**Relatório Técnico - Nº 0535/2020 - APAEL/SPD****Signatário(s):**

Hospital de Campanha Estádio Mané Garrincha - Dano ao erário

**ASSUNTO:** Apuração de denúncia de direcionamento de licitação e superfaturamento na contratação para instalação do Hospital de Campanha no estádio Mané Garrincha

**Imagem 5 – preço da luminária de LED 30x30cm, 32W.**

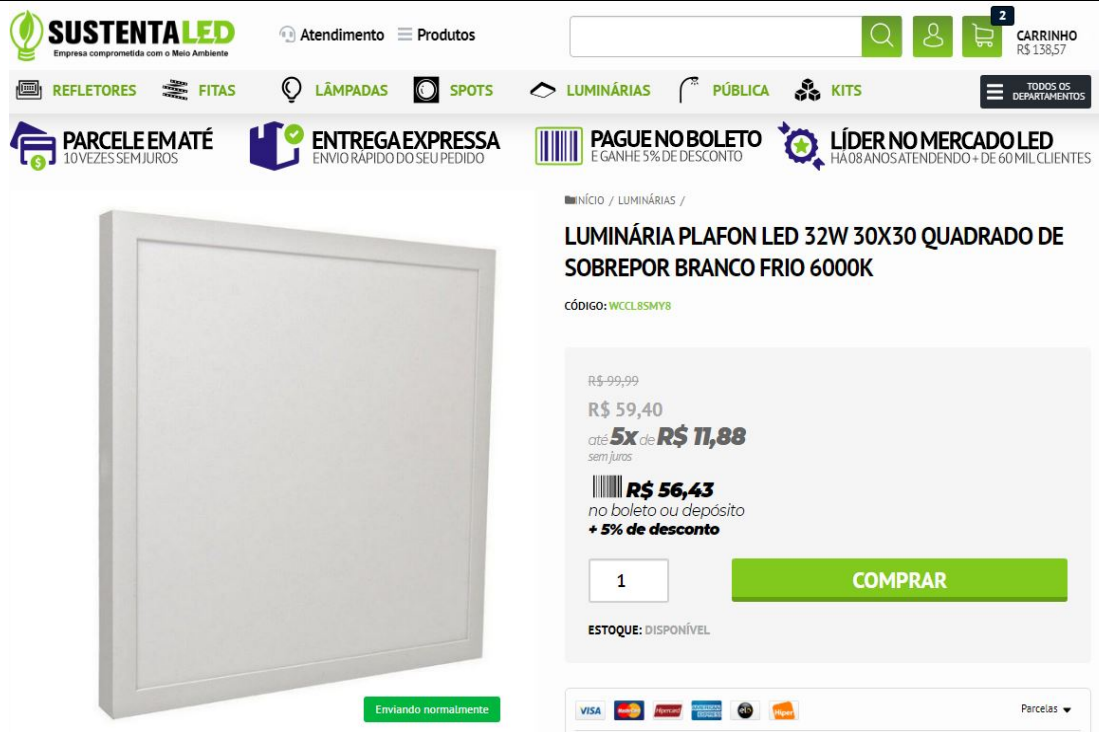
O item 06.01.48 – Luminária tipo caixa painel 30x30cm 30w led foi orçada a R\$ 291,02/unidade. O custo dessa luminária pode ser obtido facilmente nos sites de venda direta de materiais de iluminação. O site sustentaled.com.br (acessado em 18.05.2020) vende o material a R\$ 56,43 /unidade, no varejo.

O custo da instalação, comum as luminárias de sobrepôr, pode ser obtido da composição do SINAPI 97586 luminária tipo calha, de sobrepôr, com 2 lâmpadas fluorescentes de 36w, Material R\$ 69,63/unidade, Mão de obra R\$7,74/unidade. Portanto, para o painel especificado o custo seria de R\$ 56,43 + R\$ 7,74 = R\$ 64,17 /unidade.
